ACLARACIÓN No. 2

Nombre del Proyecto:	"Programa de Apoyo a la Integración de Honduras en el Mercado Eléctrico Regional"
Contrato de Préstamo:	BID 3103/BL-HO
Proceso No.:	AHMER-16-LPN-O-
Nombre:	"Mejoramiento del Centro Nacional de Despacho (CND)"

ACLARACIÓN No. 3	
Nombre del Proyecto:	"Programa de Apoyo a la Integración de Honduras en el Mercado Eléctrico Regional"
Contrato de Préstamo:	BID 3103/BL-HO
Proceso No.:	AHMER-16-LPN-O-
Nombre:	"Mejoramiento del Centro Nacional de Despacho (CND)"

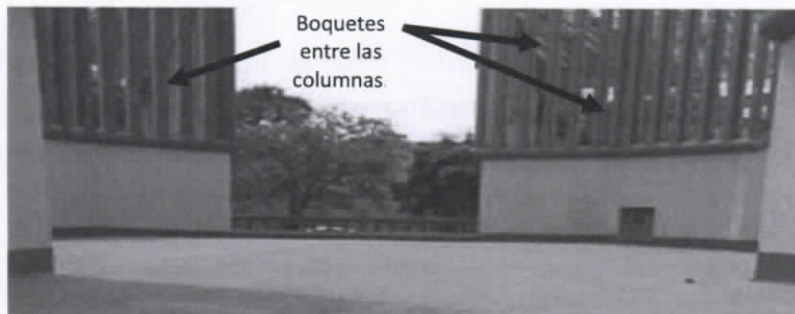
"En el ítem #6 "Detalle A, Junta de pared Nueva con pared existente" del Concepto II. "Estructura, zapatas, columnas, vigas y losas": ¿qué materiales se deben considerar?, esto debido a que en detalles "A" no se logra apreciar que material se debe incluir en el costo"

Apegarse estrictamente a lo establecido en el Detalle "A" de la Hoja C/01 de la Sección VIII. "Planos", correspondiente a la "Cimentación, Columnas y Paredes", que literalmente indica que deben considerarse los materiales necesarios para: "quitar repello por lo menos 15 cm a ambos lados" y "colocar varillas #4 x 30 cm. @ 25 cm. con epóxico empotrada 15 cm".

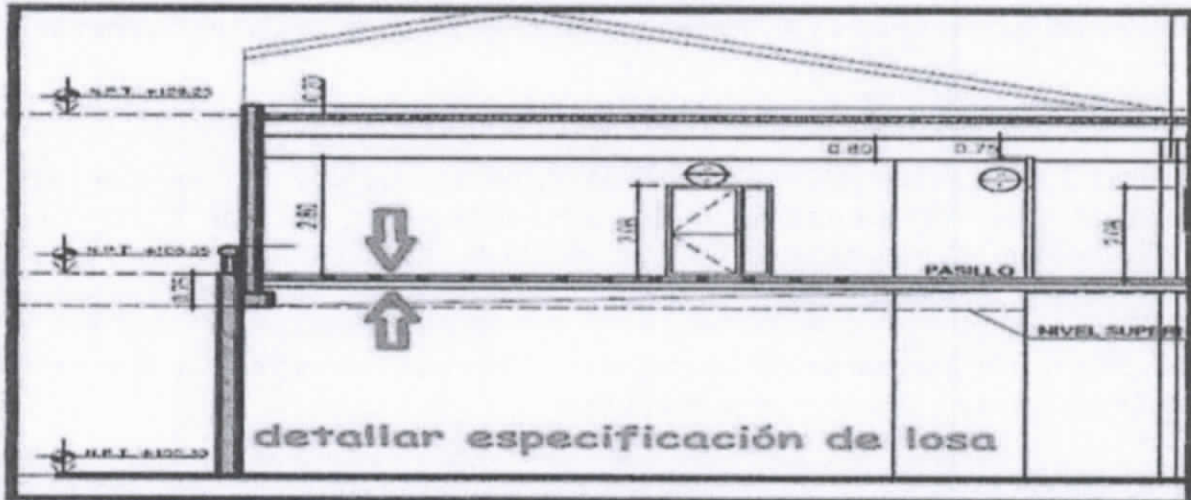
"Solicitamos especificación para la losa descrita a continuación":

Apegarse estrictamente a lo establecido en el detalle de "canaleta encajuelada 2"x6" cal 14 con apoyos @ 1.20m." localizado en la hoja C/05 "Losa de Entrepiso" de la Sección VIII. "Planos" del Documento de Licitación.
